## BULLETIN SERVICE

N° BS 04 F 0023

Date	29/06/04
VISA DIRECTION	C. BELIN
Sujet	Montage potentiomètre système commande volets <i>Installation of flap control system</i>
Classement	<input type="checkbox"/> Optionnel/optional <input checked="" type="checkbox"/> <b>Recommandé/</b> <i>advised</i> <input type="checkbox"/> Obligatoire/Mandatory

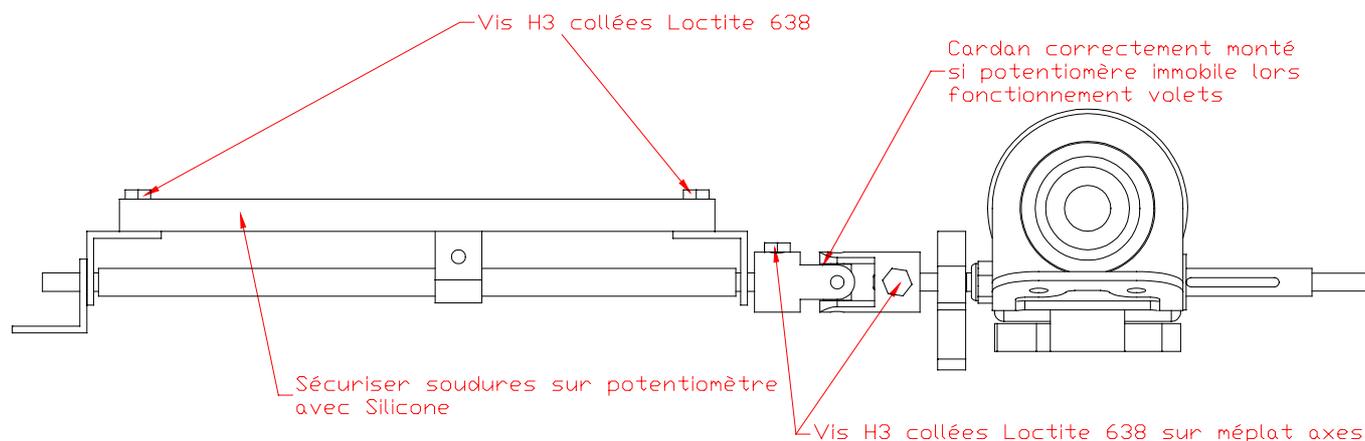
Suite à quelques mises à défauts en exploitation du système de commande des volets sur MCR, il est recommandé de vérifier les consignes de montage rappelées ci-dessous et en particulier la protection Silicone autour des soudures des fils électriques du potentiomètre.

*Due to a few operation misapplications of the MCR flap control system, it is recommended to check the following mounting instructions and in particular the Silicone protection around the welded connection of potentiometer wires.*

L'inspection visuelle du système de commande des volets monté sur avion doit permettre de vérifier le respect des consignes de montage suivantes :

- les vis H3 de fixation du potentiomètre sur les cornières doivent être collées à la Loctite 638,
- le potentiomètre doit être installé de sorte à assurer le bon fonctionnement du cardan : le potentiomètre ne doit pas bouger lorsque le système marche,
- le cardan doit être fixé à l'extrémité de l'axe moteur et de l'axe de la vis mère ; les vis devant s'appuyer sur le méplat des axes doivent être collées à la Loctite 638.
- les soudures des fils électriques sur le potentiomètre doivent être sécurisées avec du Silicone.

*Visual inspection of flap control system mounted on the Aircraft must show that following mounting instructions are respected :*

- *Hexagonal head 3 mm diameter screws fixing the potentiometer to the brackets must be bonded with 638 Loctite,*
- *Potentiometer must be installed to ensure the perfect operation of the Gimbal joint : the potentiometer must not move when flap control system is working ; with the screws against the flap part of the axis and bonded with 638 Loctite*
- *the welded connections of potentiometer wires must be secured with Silicone.*
